PROGETTO DI RICOSTRUZIONE DELLA CENTRALE TERMoeLETTRICA DI RIVALTA DI TORINO CON MOTORI ENDOTERMICI

relazione illustrativa

chiarimenti_02

30-F-VA-RI- chiarimenti_02

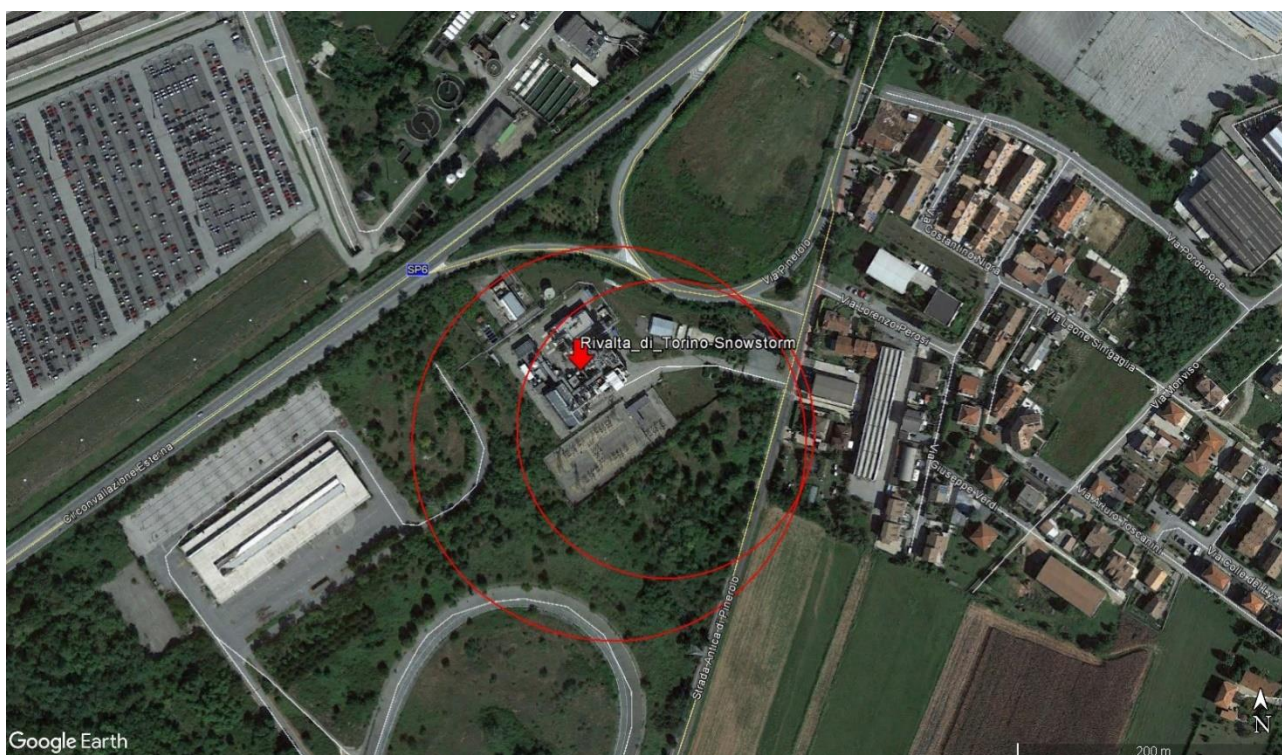
L'impianto proposto rappresenta, una infrastruttura energetica in grado di poter alimentare una futura rete di Teleriscaldamento, tramite il recupero termico dell'energia non ulteriormente convertibile in elettrica.

Al momento attuale non sono state riscontrate opportunità di valorizzazione del calore prodotto, in ogni caso l'impianto sarà predisposto per un eventuale futura installazione di una sezione di recupero del calore

In tale ottica, si è ritenuto opportuno evidenziare la potenziale opportunità di ulteriore successivo sviluppo sul territorio.

Mappa del rumore Stato di Progetto (h=4m) - periodo diurno

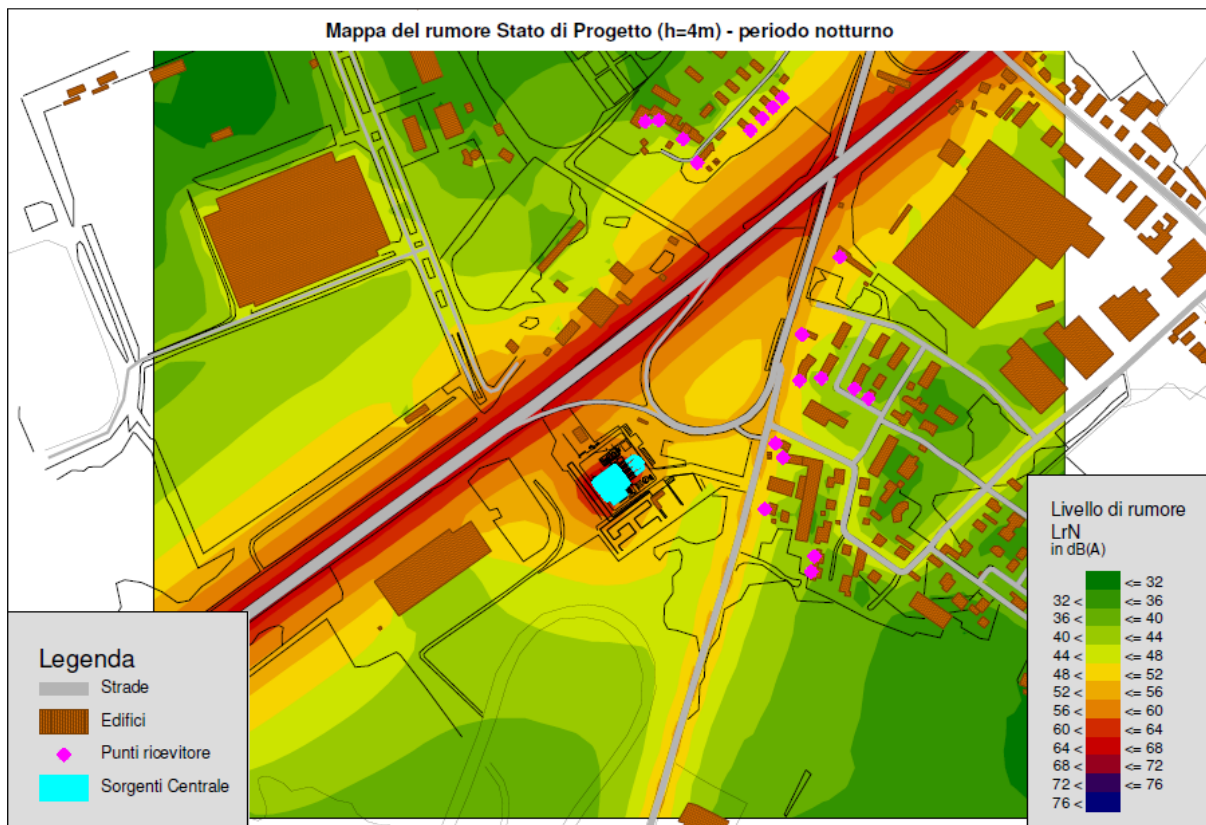
Il sito è stato oggetto di una valutazione previsionale di impatto acustico (allegato alla presente) che ha determinato:

"la presenza di livelli di immissione sonora assoluta rispettosi dei limiti normativi, presso tutti i recettori, sia nello Stato di Fatto che nello Stato di Progetto".

Tale condizione è ben rappresentata dalle mappe del Rumore riportata di seguito
